เอกสารประกอบแบบก่อสร้างเพิ่มเติม
งานก่อสร้างเชื่อมกันดินพร้อมรั้ว สถาบันพระบรมราชชนก ตำบลตลาดขวัญ
อำเภอเมืองนนทบุรี จังหวัดนนทบุรี ๑ งาน

ให้ผู้รับจ้างดำเนินการ ก่อสร้างเชื่อมกันดินพร้อมรั้ว ตามแบบเลขที่ ๘๘๖๗๑๑ โดยมีรายละเอียด ประกอบการก่อสร้าง เพิ่มเติม ดังนี้

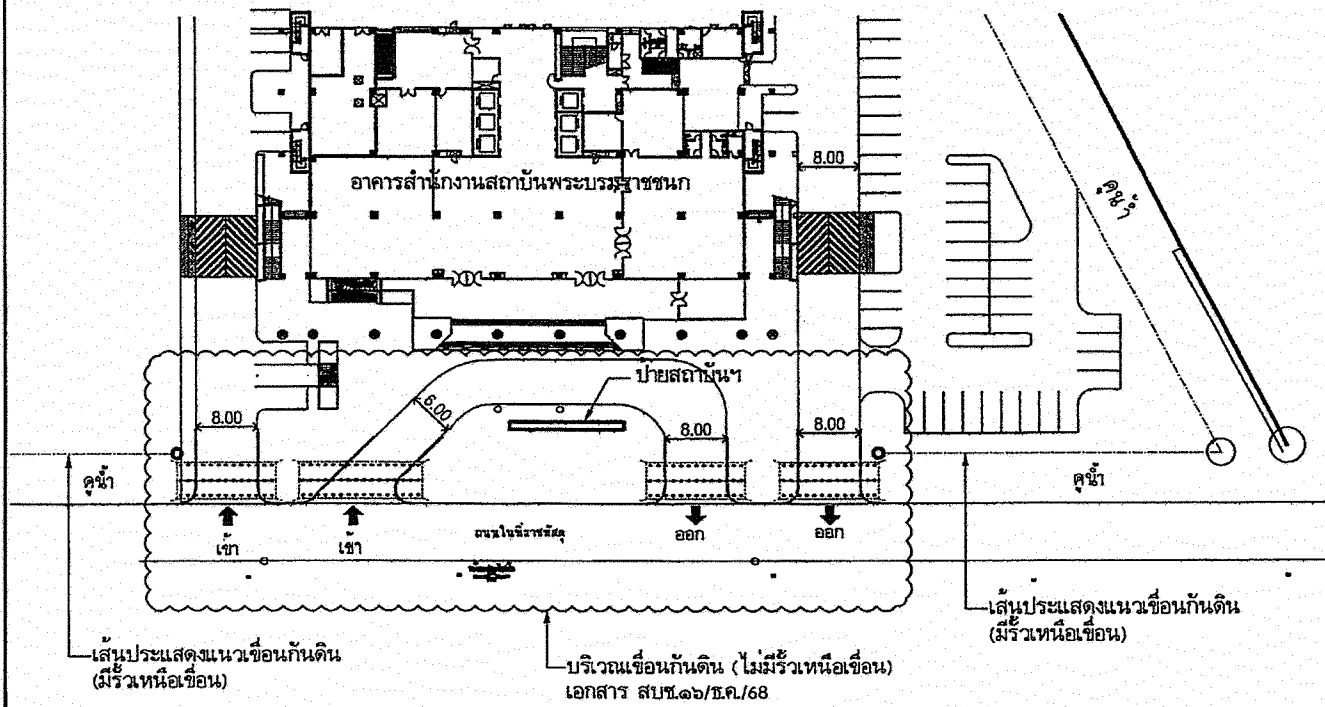
๓. ฐานป้ายชื่อของสถาบันพระบรมราชชนก ตามแบบรูปตัดงานสถาปัตยกรรม แผ่นที่ AR-๓๐๐๔ ลำดับที่ ๐๗/๑๓ การก่อสร้างให้ก่อสร้างตามแบบรูปตัดงานวิศวกรรมโครงสร้าง แผ่น ST-๔๐๐๑ ลำดับที่ ๑๓/๑๓ สำหรับ ผนัง พื้น และครีbsd้านข้าง ทั้ง ๒ ด้าน ที่ไม่ได้ระบุรายละเอียดไว้ กำหนดเป็น ผนัง พื้น และครีbsd้านข้างทั้ง ๒ ด้าน เป็น คสล. หนา ๐.๑๐ เมตร เสริมเหล็ก RB ๙ มม. ทางนอนและทางตั้ง @ ๐.๑๕ ม. (เสริม ๒ ชั้น)

ภาพแสดงตำแหน่งเขื่อนเพิ่มเติม
NOT TO SCALE

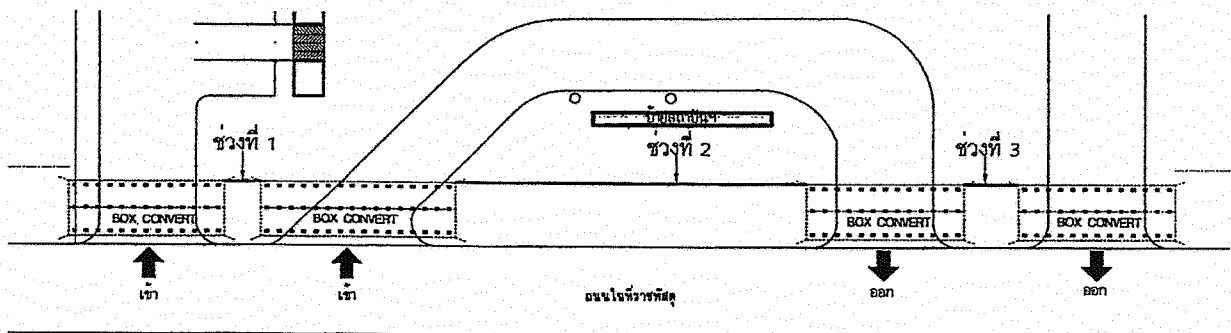
๑. ให้ก่อสร้าง เชื่อมกันดินโดยไม่ต้องมีรั้วเหนือเชื่อม เพิ่มเติม กำหนดให้ก่อสร้างตามรายละเอียดของแบบ วิศวกรรมโครงสร้าง แผ่น ST-๑๐๐๑ ลำดับ ๐๘/๑๓ , ST-๓๐๐๑ ลำดับ ๐๙/๑๓ , ST-๓๐๐๒ ลำดับ ๑๐/๑๓ ตำแหน่งก่อสร้าง บริเวณด้านหน้าตลอดแนวระหว่าง BOX CONVERT ทางเข้าและทางออก แบ่งเป็น ๓ ช่วง (ช่วงที่ ๑ ความยาวประมาณ ๓.๐๐ เมตร , ช่วงที่ ๒ ความยาวประมาณ ๒๘.๒๔ เมตร และช่วงที่ ๓ ความยาว ประมาณ ๔.๕๐ เมตร) รวมระยะความยาวของเชื่อมทั้งสิ้น ประมาณ ๓๕.๗๔ เมตร โดยกำหนดให้ปรับแนวปลายเชื่อมทั้ง ๒ ด้าน มาชน กับ BOX CONVERT ทั้ง ๓ ช่วง ตามเอกสารเลขที่ สบช.๑๖/ธ.ค./๖๘ แผ่นที่ ๒/๓

ทั้งนี้ ก่อนดำเนินการก่อสร้าง ให้ผู้รับจ้างจัดทำ Shop Drawing แสดงตำแหน่งขออนุมัติต่อคณะกรรมการ ตรวจสอบพัสดุ กรณีไม่สามารถก่อสร้างเชื่อมได้ตามตำแหน่งที่ระบุไว้ในแบบรูปและรายการละเอียด คณะกรรมการ ตรวจสอบพัสดุจะเป็นผู้กำหนดตำแหน่งการก่อสร้างใหม่เพื่อให้ครบถ้วนตามปริมาณงานตามสัญญา กรณีไม่มีตำแหน่ง การก่อสร้างใหม่ ไม่สามารถก่อสร้างเชื่อมได้ครบถ้วนตามปริมาณงานตามสัญญาให้ตัดลดค่างานคืนราชการตามระเบียบ และสัญญาจ้าง
